平成29年11月8日
日本原子力発電株式会社

東海第二発電所の新規制基準への適合性確認審査に係る
原子炉設置変更許可申請の補正について

東海第二発電所 新規制基準への適合性確認審査に係る原子炉設置変更許可申請の補正書(概要)

補正書の主な項目(当初申請からの主な変更箇所)と概要

Ss策定で考慮した主な地震

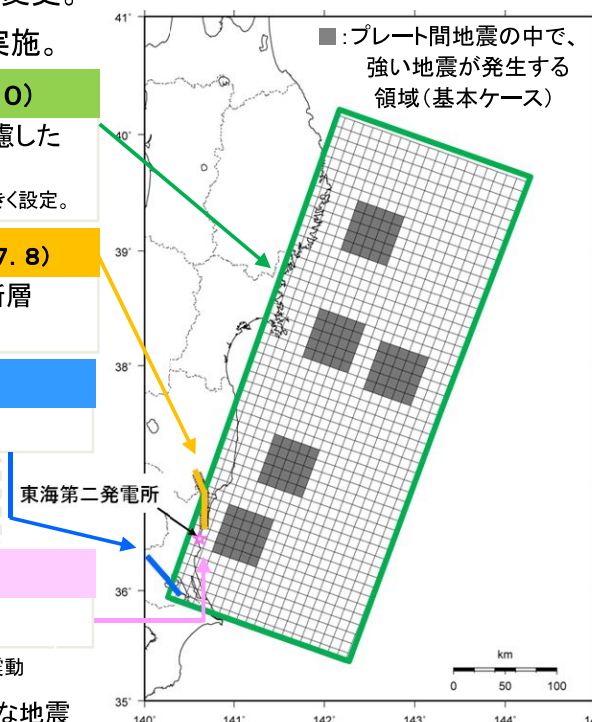
- 原子力発電所の耐震設計に用いる地震動(基準地震動: Ss)は、3波から8波に変更。この結果、Ssの最大値は、901ガルから1009ガルに変更。

当初の901ガルのSsに加え、不確かさの重ね合わせ^{※3}を考慮した1009ガルのSsを追加。(計2波)

F1断層、北方陸域の断層の連動(44km)から、塩ノ平地震断層までの連動(58km)に変更。(計4波)

評価結果は、他のSsに包絡されていることを確認。

4. 震源を特定して策定する地震の応答スペクトル手法による評価結果を包絡したSsを設定。(計1波)

新たに設定。(計1波)

②津波への対応(基準津波)

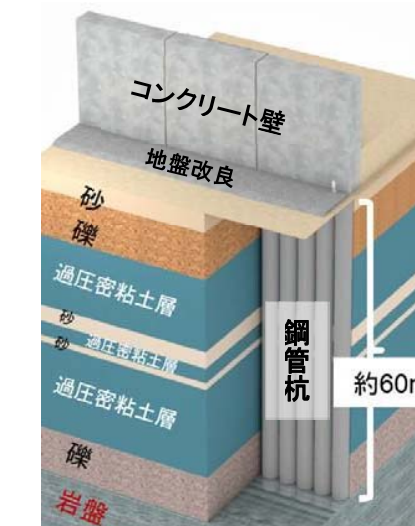
- 発電所に与える影響が最も大きい津波(基準津波)は、波源に変更なし(茨城県から房総沖に想定するプレート間地震: Mw8.7)。
- 防潮堤の前面に貯留堰^{※4}や、SA用海水ピット取水塔^{※5}を追加設置する影響で、津波の最高水位(防潮堤前面)が、標高17.2mから17.1mに変更。また、津波の最低水位(取水口前面)も、標高-5.3mから-4.9mに変更。

防潮堤ルート変更前後(イメージ)

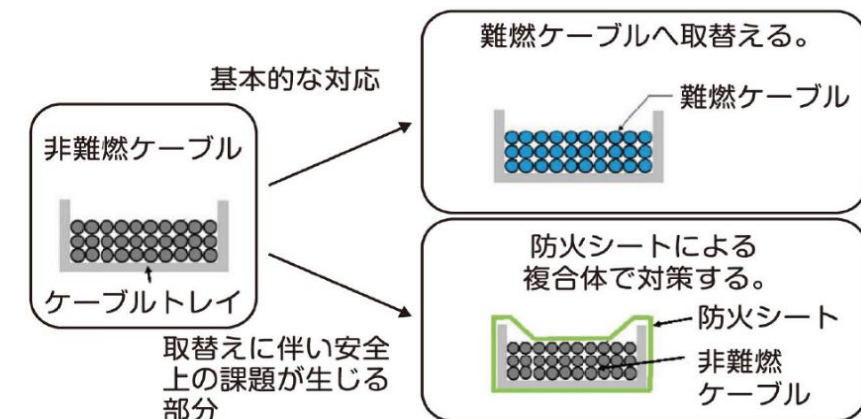
- 基準津波を踏まえ、前面が標高20m、側面が標高18mの防潮堤を建設。
- 当初は、総延長の約8割を「セメント固化盛土」とする計画であったが、より一層強固で十分な支持性能を有する「鋼管杭鉄筋コンクリート防潮壁」に変更。
- 「鋼管杭鉄筋コンクリート防潮壁」は、鋼管杭を岩盤まで到達させて支持する構造とし、地盤の強制的な液状化を仮定した場合でも安全性を確認。また、表層地盤は、津波による洗掘防止や地盤の強制的な液状化を仮定した対策として、地盤改良を実施。
- 防潮堤のルートを全長約2.2kmから約1.7kmに変更(地盤改良によって、L3埋施設^{※6}の地下水の流れに影響を及ぼす可能性があるため、同施設を囲わないルートに変更)。

非難燃ケーブルへの対応方針(イメージ)

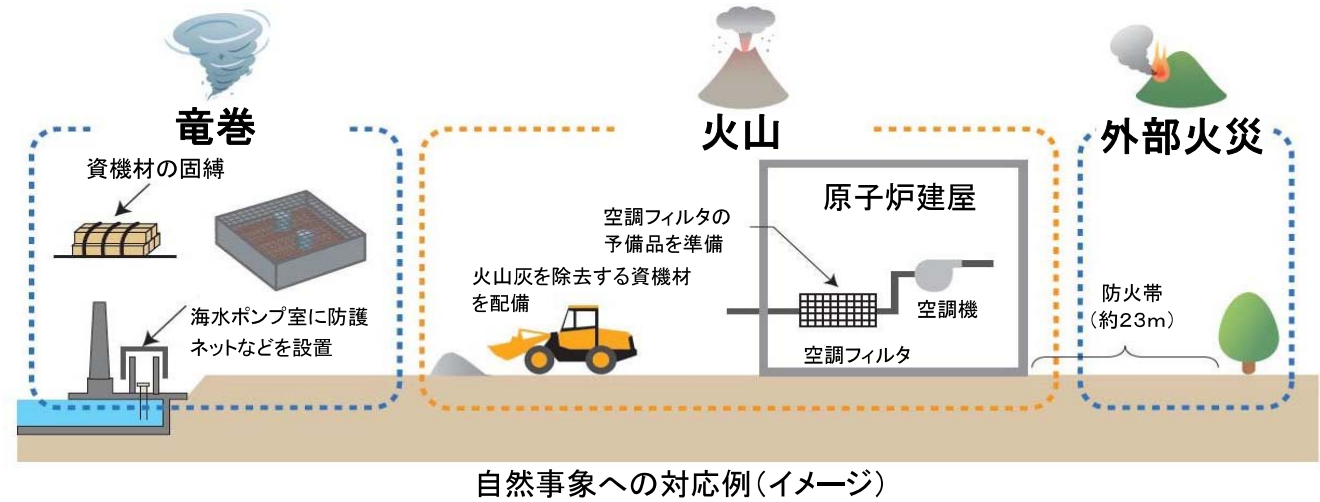
- 安全機能を有する機器に使用されているケーブルのうち、非難燃ケーブルを使用している部分^{※7}について、当初の「防火塗料による対応」から、「難燃ケーブルへの取替えと防火シート^{※8}による対応」に変更。

⑥格納容器破損防止への対応(格納容器圧力逃がし装置)

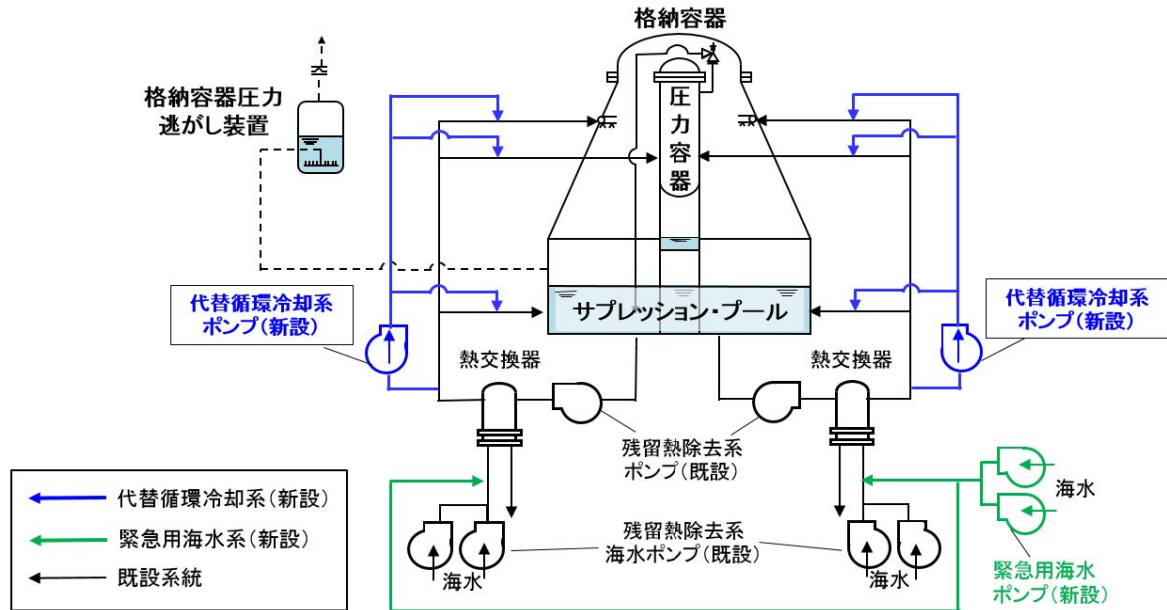
- ベント実施の信頼性向上の観点から、中央制御室から遠隔による弁の開閉操作が不可能な場合に、被ばくを低減できる部屋において、人力で弁の開閉ができる遠隔人力操作機構を設置。

⑦格納容器破損防止への対応(代替循環冷却系)

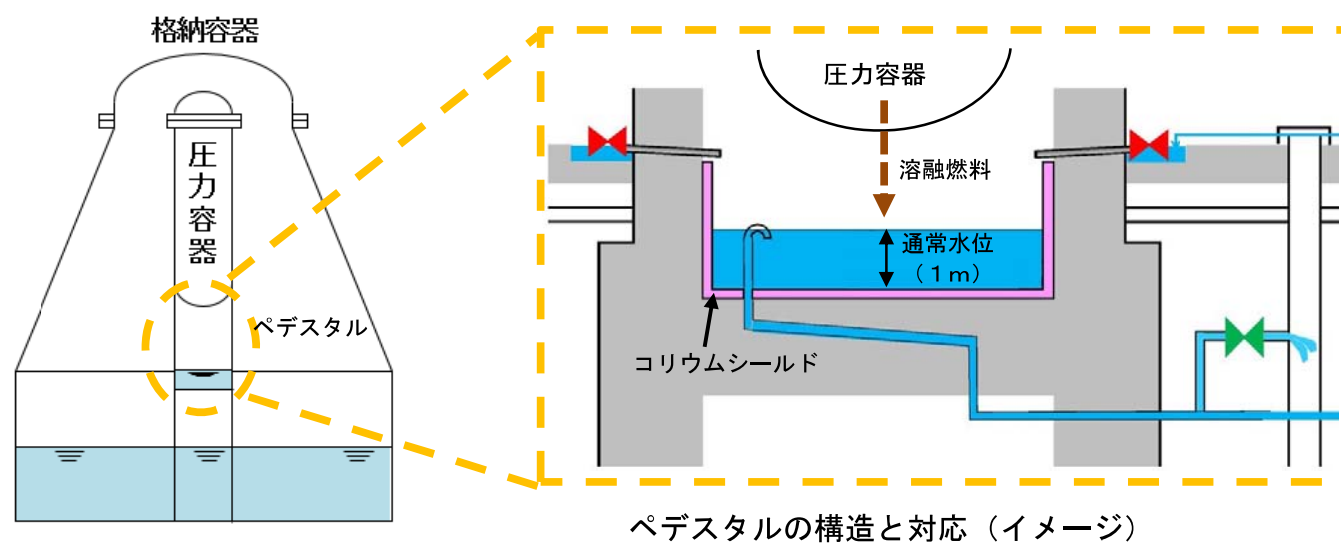
- 万一、既存の設備による格納容器の冷却ができず、破損してしまう事態を防止するため、代替循環冷却系(2系統)を追加。
- 緊急時に格納容器などを冷却する既設の冷却系ポンプ(残留熱除去系ポンプ)が機能喪失した場合、代替循環冷却系ポンプを起動。格納容器下部のサプレッション・プールから水を抜き出し、海水系で熱を除去した上で、冷却された水を格納容器内などへ戻すことで圧力を下げる仕組み。
- また、格納容器圧力逃がし装置の起動(大気への放射性物質の放出)を回避または遅らせることが可能。

⑧格納容器破損防止への対応(ペDESTALの防護)

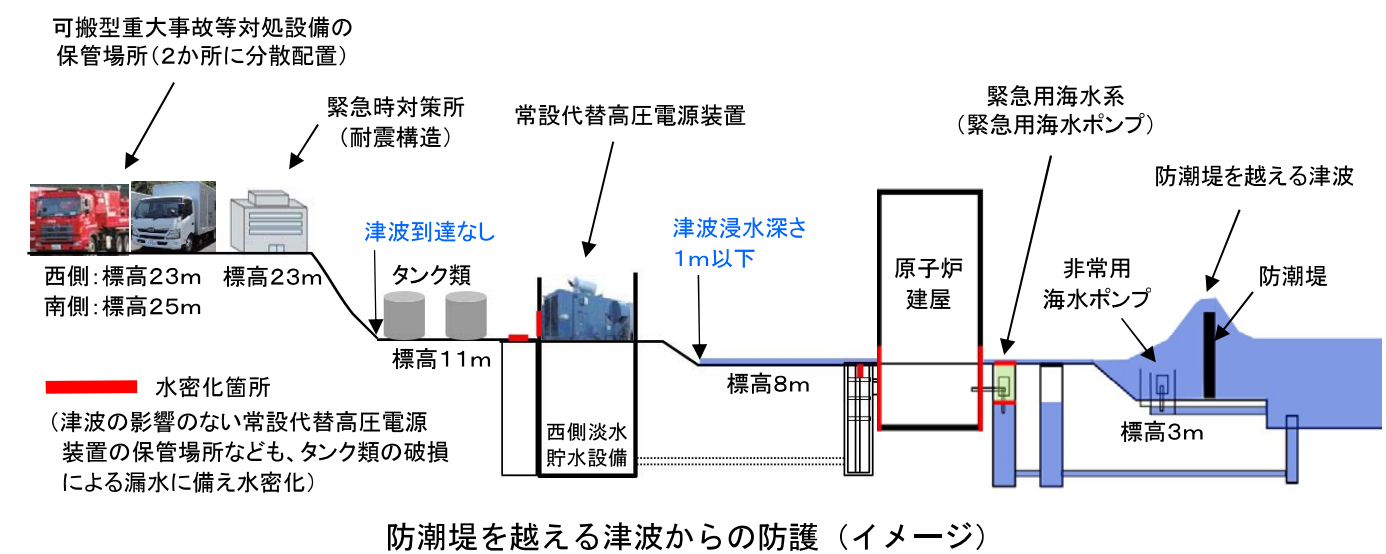
- 万一、圧力容器が破損し、熔融燃料がペDESTAL(圧力容器を支える空間)に流れ落ちた場合、ペDESTALの損傷(MCCI)を防ぐため、耐浸食性のコリウムシールド(ジルコニア製)を設置。
- 熔融燃料を冠水(冷却)させるとともに、MCCI及び水蒸気爆発(FCI)の影響を抑制するため、ペDESTAL内に一定水量(水位1m)を確保。
- 上記の条件で評価した結果、ペDESTAL機能の健全性を確認。
